**Rijkswaterstaat West-Nederland Noord**

# memo

Aanvullende informatie zuidelijke en westelijke ringdijk  
ten behoeve van Ontmantelingsplan Averijhaven

Figuur 5

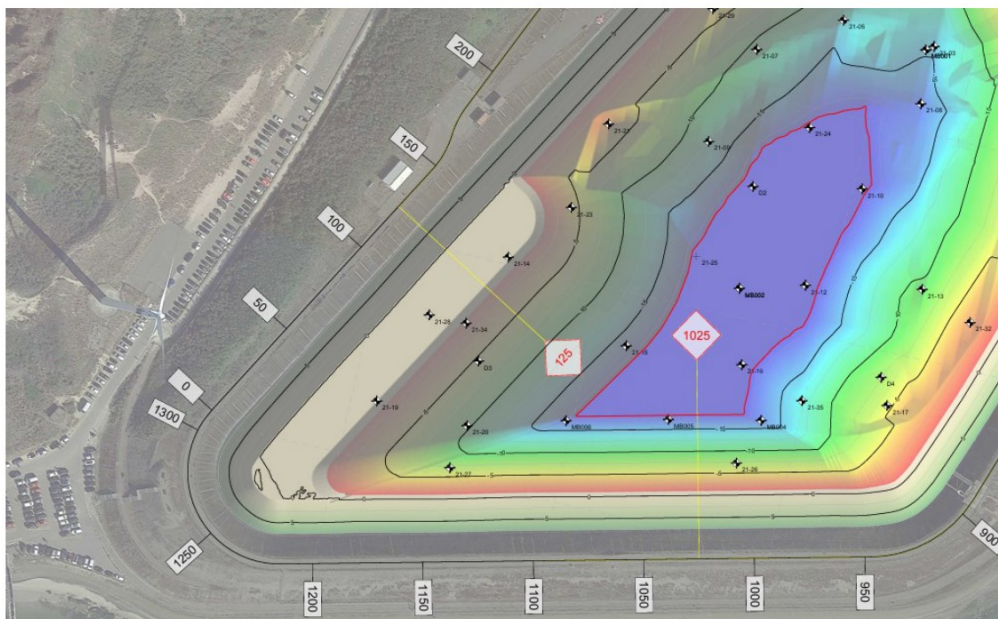
Tijdens de baggerwerkzaamheden is een platberm geconstateerd in de westelijke dam. Deze platberm (beige gekleurde strook in figuur 5) was niet bekend vanuit de contractvoorbereiding, ook niet vanuit de laatste decennia beheerperiode van het Averijhavendepot. Mogelijk had deze platberm een functie in de oorspronkelijke Averijhaven; een insteekhaven buiten de vaargeul waarin schepen met averij aan de grond konden worden gezet.

- het oorspronkelijke pakket van fijn duinzand heeft afgeronde korrels en is daardoor zettingsvloeiingsgevoelig,
- dat dit risico van zettingsvloeiingsgevoeligheid actueel is, blijkt uit een zettingsvloeiing die ca. 10 jaar geleden spontaan optrad langs het Noorderbuitenkanaal, direct zuidelijkwestelijk van raai 125 (zie figuur 5).

Volgens de macrostabiliteit analyse kan het talud onder de platberm steiler gebaggerd worden dan een talud van 1v:4h. Echter is het faalmechanisme bresvloeiing maatgevend.

In het Fugro rapport is geadviseerd een zandig onderwatertalud aan te houden met een helling niet steiler dan 1v:4h voor de westelijke, oostelijke en noordelijke ringdijk. Dit wordt ook door Van Oord zo aangegeven op basis van hun analyse. Van Oord heeft, door het ontbreken van informatie over het materiaal onder de berm, een extra laag onzekerheid toegevoegd over de optimale geometrie. De toepassing van een 1v:4h talud zorgt ervoor dat er geen potentiële bressen ontstaan.

De toepassing van een 1v:4h talud (en niet steiler) zorgt ervoor dat er geen potentiële bressen ontstaan. Het (alsnog) verwijderen van restanten baggerspecie uit het 1:4 steile binnentalud ter plaatse van raai 125 zou leiden tot constructief onveilige situaties tijdens dit verwijderen en tot bedreiging van de stabiliteit van het uitzichtpunt.
